**SAMODZIELNY PUBLICZNY ZAKŁAD OPIEKI ZDROWOTNEJ
MIEJSKI SZPITAL ZESPOLONY**

Częstochowa, dnia 22.05.2024 r.

Odpowiedzi do zapytania ofertowego na zakup i dostawa kabli, czujników, mankietów dla potrzeb Miejskiego Szpitala Zespolonego w Częstochowie.

Pakiet 8 Pozycja 5

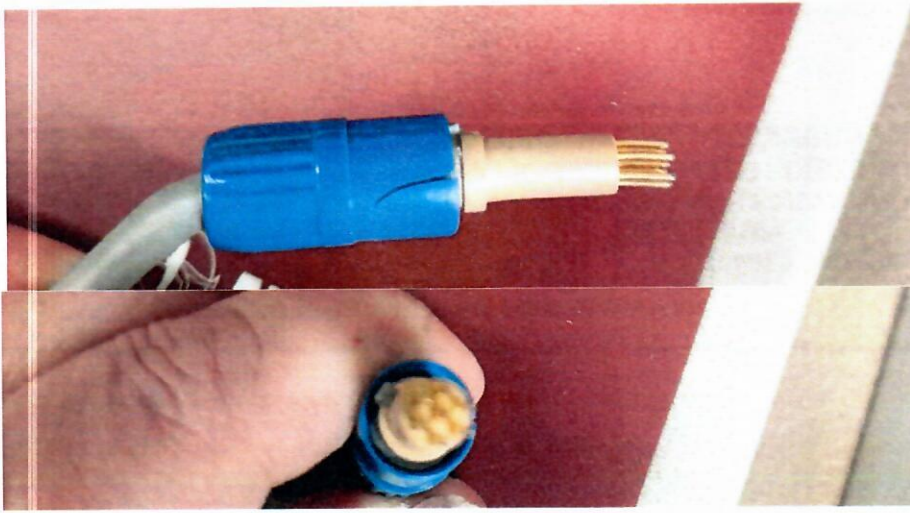
W celu dobrania odpowiedniego asortymentu, prosimy Zamawiającego o podanie numeru katalogowego lub numeru REF obecnie używanego czujnika.

Odpowiedź: Nr REF czujnika Spo2 – PK GD89x-38/L-300

Pakiet 16 Pozycja 6

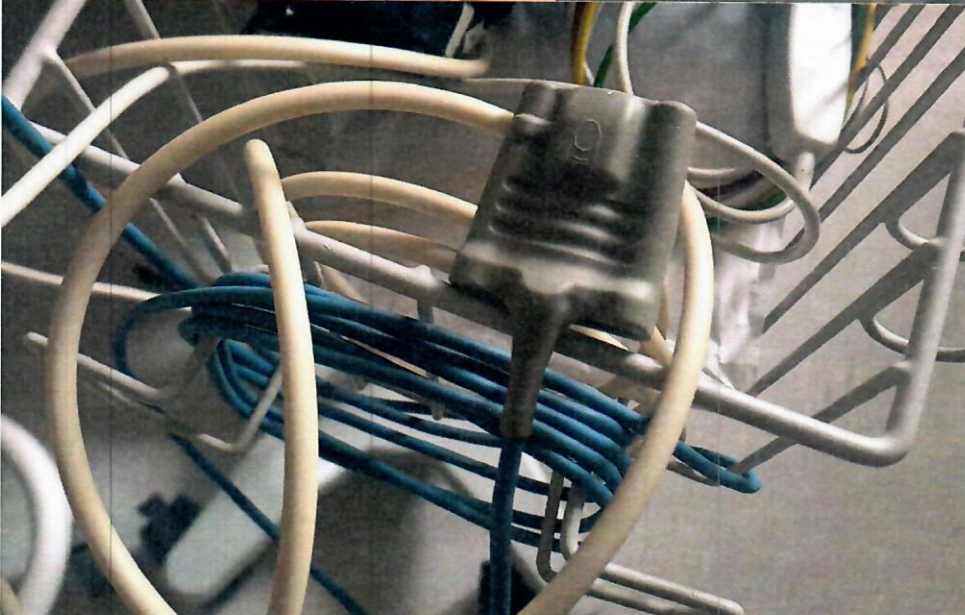
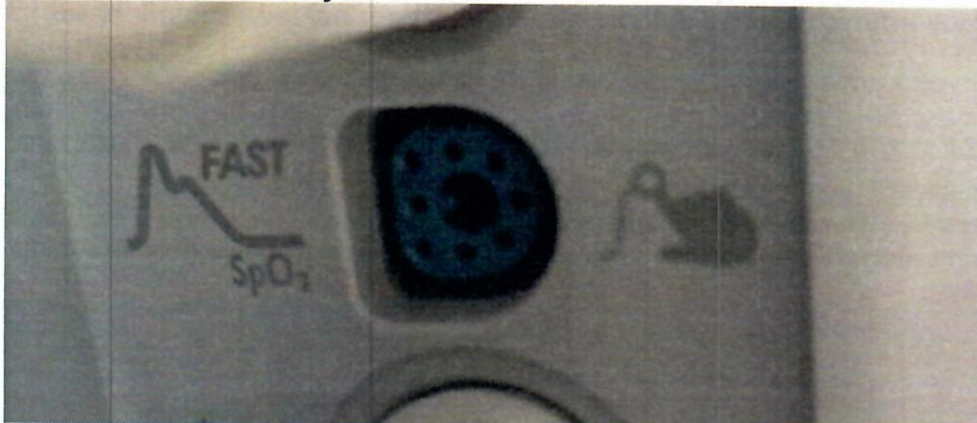
W celu dobrania odpowiedniego asortymentu, prosimy Zamawiającego o podanie numeru katalogowego lub numeru REF obecnie używanego kabla.

Odpowiedź: Zamawiający udostępnia zdjęcia poglądowe obecnie używanego kabla, brak numerów REF do odczytu.

Pakiet 26 Pozycja 1

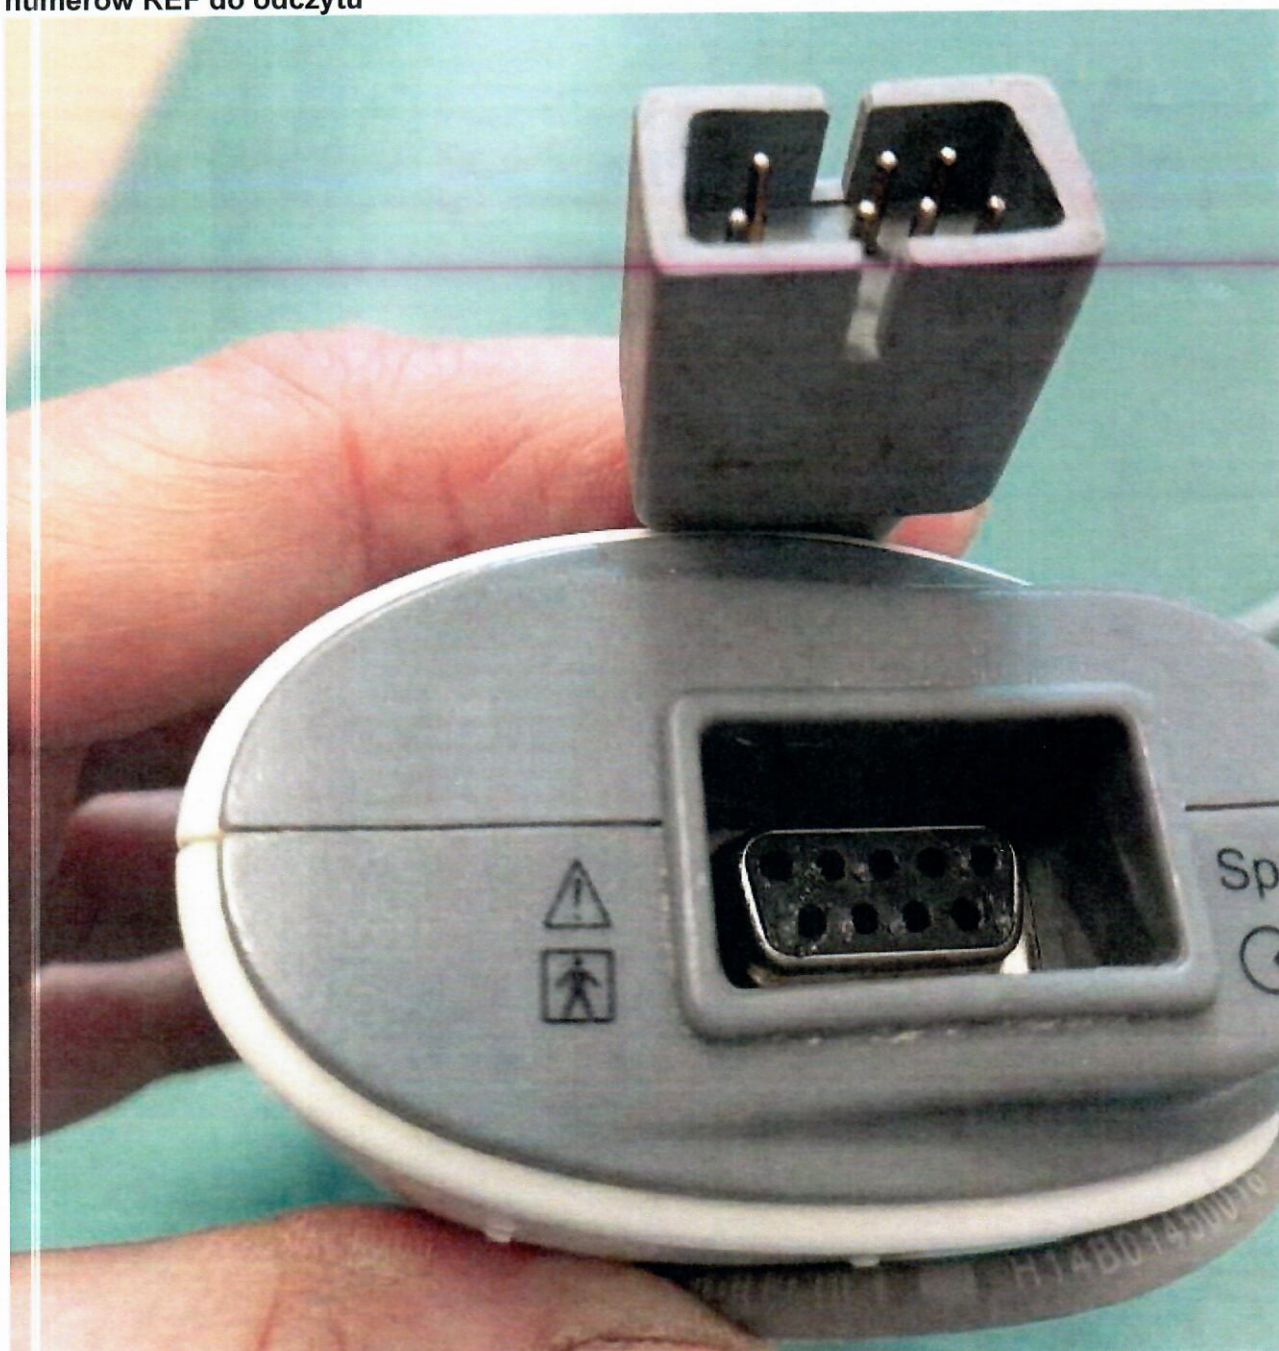
W celu dobrania odpowiedniego asortymentu, prosimy Zamawiającego o podanie numeru katalogowego lub numeru REF obecnie używanego czujnika.

Odpowiedź: Zamawiający udostępnia zdjęcia poglądowe obecnie używanego czujnika, brak numerów REF do odczytu

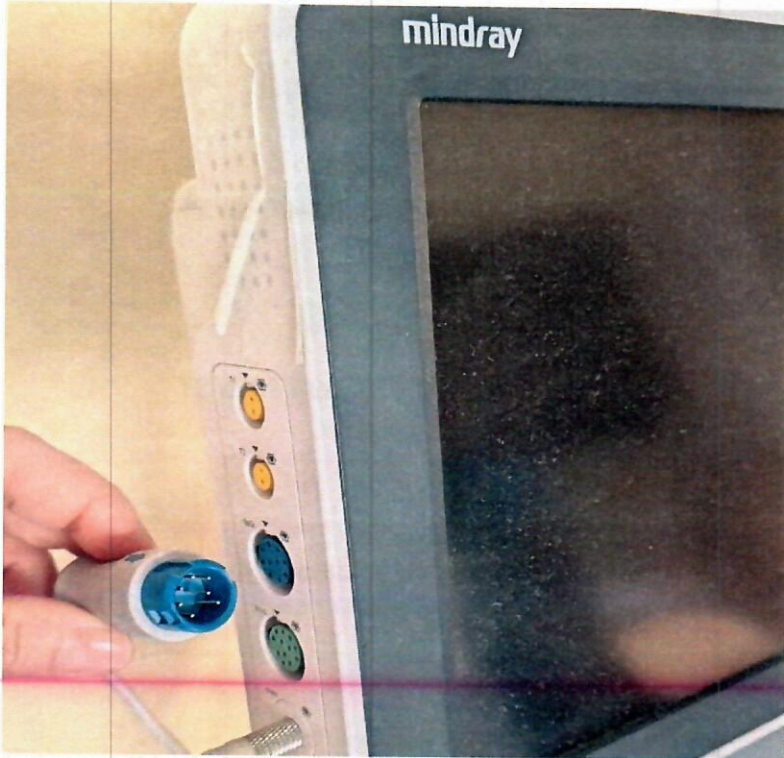
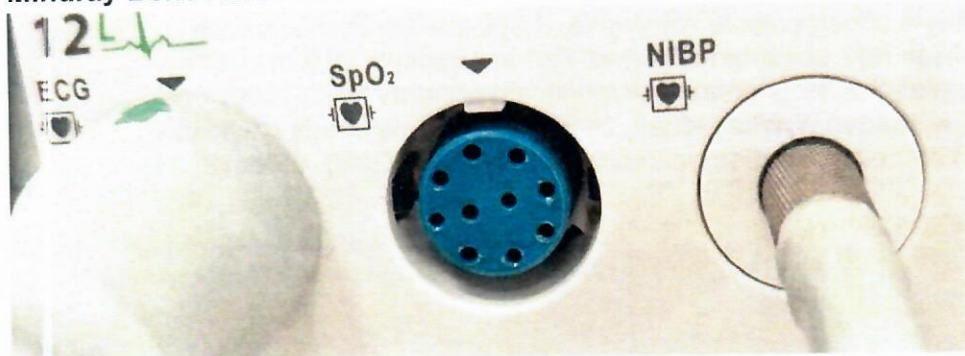
Pakiet nr 9, poz. 3: Prosimy o udostępnienie zdjęć gniazd SpO₂ w kardiomonitorach Mindray uMec12 i Benevision N12 posiadanych przez Zamawiającego. W formularzu cenowym Zamawiający umieścił zdjęcie gniazda w monitorze Mindray MEC 2000, z umieszczonych poniżej wymagań wynika jednak, że Zamawiający wymaga czujników SpO₂ kompatybilnych z 3 modelami kardiomonitorów Mindray (MEC 2000, uMec12 i Benevision N12)

Odpowiedź: Mindray uMEC12
